改善箇所説明図

基準不適合箇所

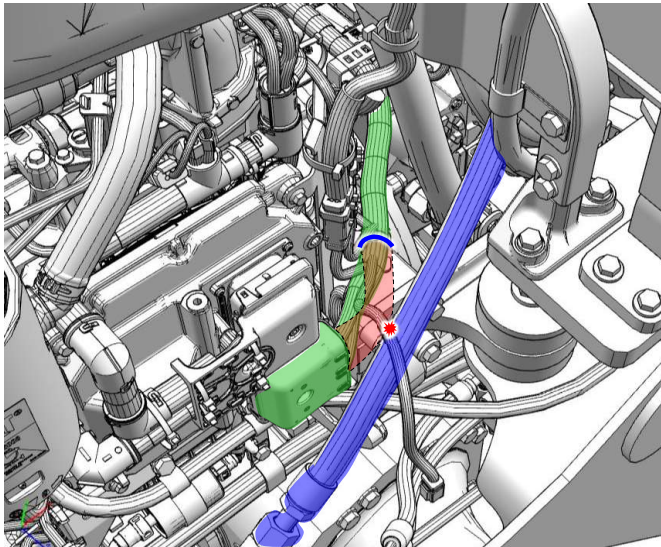
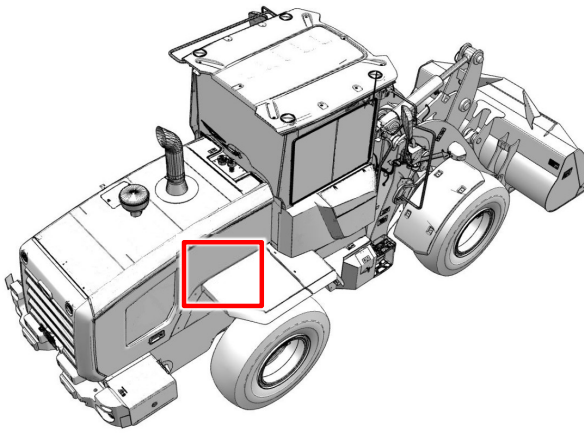
近傍の油圧ホースとの空隙が確保できておらず配線とホースが干渉し配線の被覆が摩滅して電線同士が短絡することがある。
ホースは耐摩耗性に優れた素材を使用しており、干渉時には配線被覆のみが損傷し被覆が摩耗した電線同士が短絡する

シヨベル・ローダのエンジンコントローラ配線において、配索指示が不適切なため、当該配線と油圧ホースが干渉するものがある。そのため、配線被覆が摩滅、短絡し、警告灯が点灯して、最悪の場合、エンジンが停止するおそれがある。

全車両、当該配線と油圧ホースの空隙を点検し、空隙が不十分な場合は、油圧ホースの取り回しを変更して空隙を確保する。また、配線に損傷がある場合は、新品に交換する。なお、干渉していながらも被覆が損傷していない場合は、ビニルテープで保護を追加する。
